Mission régionale d'autorité environnementale
ÎLE-DE-FRANCE

**Avis délibéré
sur le projet de renouvellement urbain
du centre-ville
Limeil-Brevannes (94)**

**N° APJIF-2025-100
du 03/12/2025**

Figure 3: Figure : Programmation prévue au sein du périmètre de l'opération d'aménagement (EI partie 4 p.29).

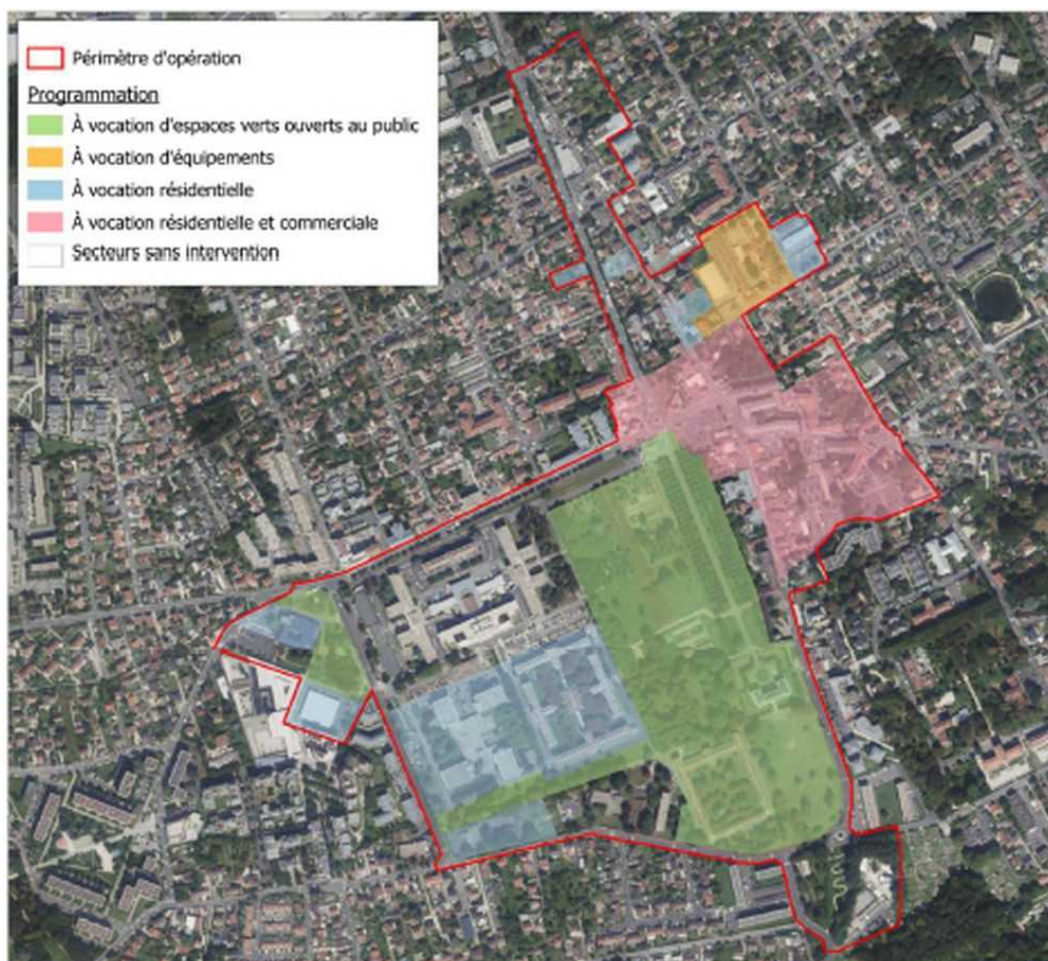
À ce stade, aucun plan masse du projet n'est présenté, seules les orientations programmatiques du projet, illustrées par un plan peu détaillé, sont présentées dans le dossier.

Par ailleurs, l'Autorité environnementale note que plusieurs démolitions sont prévues : une partie du bâti de la rue Henri Barbusse, l'hôtel de ville, la salle de spectacles « La boîte à clous », gymnase Lucien Leroy. Cependant, les bâtiments qui feront l'objet d'une démolition ne sont pas clairement identifiés.

(1) L'Autorité environnementale recommande de :

- décrire plus précisément les caractéristiques du projet et réaliser un plan masse afin d'envisager dans la globalité la programmation de l'opération ;
- de détailler la programmation des démolitions envisagées et de les reporter précisément sur un plan.
